技術通知 V850ES/Kx1マイクロコントローラ 使用制限事項の件		発行番号	ZBG-CC-09-0049号	1/5
		発行日	2009年 11月 9日	
		発行元	NEC エレクトロニクス株式会社 マイクロコンピュータ事業本部 汎用マイコンシステム事業部 製品ソリューショングループ 	
文書分類	<input type="radio"/> 使用制限事項	<input type="checkbox"/> バージョン・アップ	<input type="checkbox"/> ドキュメント誤記訂正 (正誤表)	<input type="checkbox"/> その他
関連資料	V850ES/KF1 ユーザーズ・マニュアル ハードウェア編		資料番号: U16891JJ2V0UD00 (第2版)	
	V850ES/KG1 ユーザーズ・マニュアル ハードウェア編		資料番号: U16890JJ2V0UD00 (第2版)	
	V850ES/KJ1 ユーザーズ・マニュアル ハードウェア編		資料番号: U16889JJ2V0UD00 (第2版)	
	V850ES ユーザーズ・マニュアル アーキテクチャ編		資料番号: U15943JJ3V0UM00 (第3版)

制限事項 3 mul/mulu 命令に関する制限事項 (2)

不具合 1 1 自動転送機能付3線式シリアルにおける送信データ書き込み時に関する制限事項

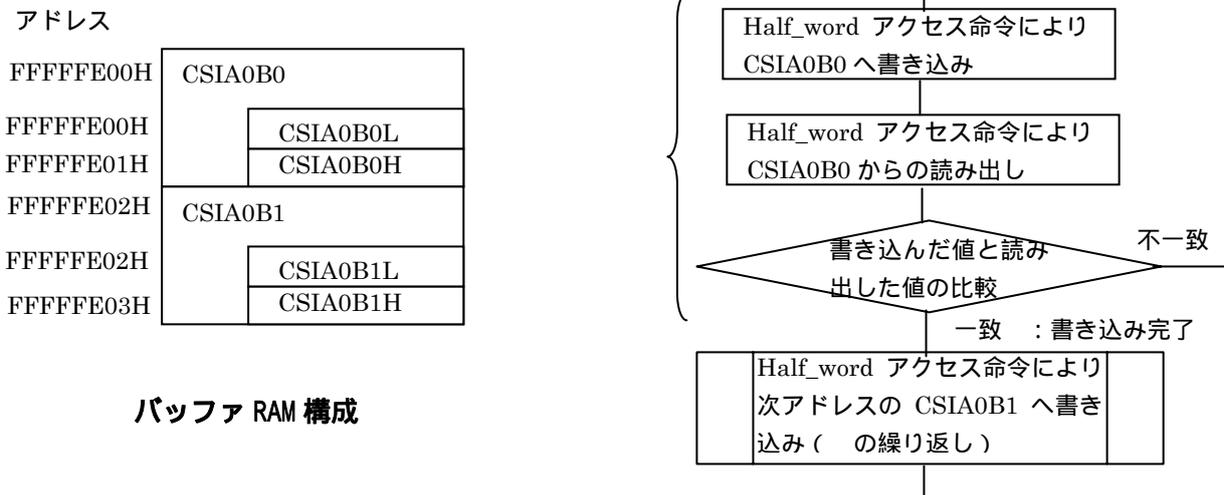
自動送受信機能付3線式シリアル・インタフェース (CSIA_n) において、バッファ RAM (CSIA_nB_m) に送信データを書き込む場合、対象となる書き込み命令の次に実行する命令によっては、正常にデータを書き込めない場合があります。(n=0,1 m=0-F)

ソフトウェアにより以下の回避策の内どれかを行ってください。今回の不具合回避のためには、同一のアクセス長命令を書き込みが終了するまで使用する必要があります。

Half_Word アクセス命令 (ST.H) を使用し、書き込み後その内容を読み出し、比較を行い、異なったデータの場合は再度書き込みを行ってください。

DI 命令により割り込みを禁止し、Half_Word アクセス命令 (ST.H) のみを使用しバッファ RAM への書き込みを行ってください。さらに、書き込みを行った最終の 2 バイトについては、もう一度書き込みを行ってください。(最終 2 バイトのデータの 2 度書きを行ってください。) バッファ RAM にデータを書き込んでから、最終のデータを 2 度書きするまでの間、NOP/演算命令以外の命令を行わないでください。

DI 命令により割り込みを禁止し、byte アクセス命令 (ST.B) のみを使用しバッファ RAM への書き込みを行ってください。さらに、最終のデータをバッファ RAM に書き込んだ後、CSISn のビット 6,7(CKSAn1,CKSAn0)で選択した入力クロックの 5clk 分以上の NOP 命令もしくは演算命令を実行してください。

特性変更 4 電気的特性追加

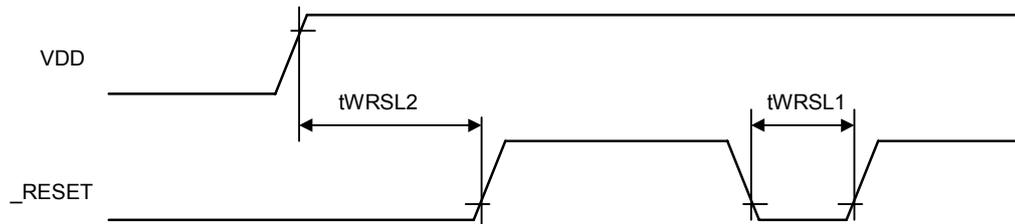
外部クロック入力時のデューティ条件追加 (メインクロックおよびサブクロック)

項目	略号	条件	MIN.	TYP.	MAX.	単位
_RESET ロウレベル幅	tWRSL1	パワー-ON 状態でのリセット	2			us
	tWRSL2	REGC=VDD 時のパワー-ON リセット	2		TBD	us
		REGC=Capacity 時のパワー-ON リセット	10		TBD	us

本内容をユーザーズマニュアル改版時 (U15862JJ3 以降) に反映いたします。
本内容によるデバイスの修正、変更はございません。

RESET ロウレベル幅スペック変更

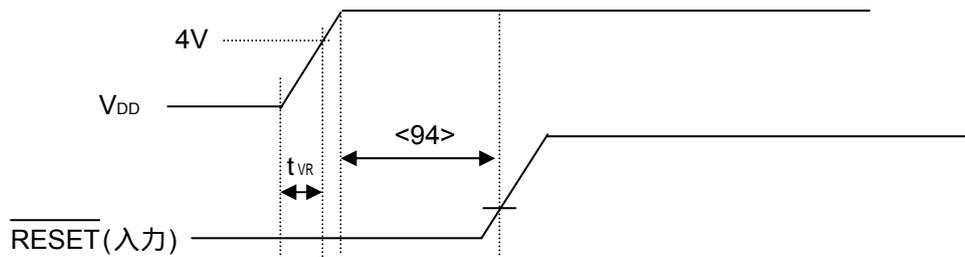
項目	略号	条件	Min	Typ	Max	単位		
RESET ロウレベル幅	t _{WRSL2}	<94>	REGC=VDD 時のパワーオン・リセット	2			us	
			REGC=Capacity 時の パワーオン・リセット	t _{VR} 注 > 150us	10			us
				t _{VR} 注 150us	40			us

注 t_{VR} : 電源電圧が 0V→4V に立ち上がるまでの時間
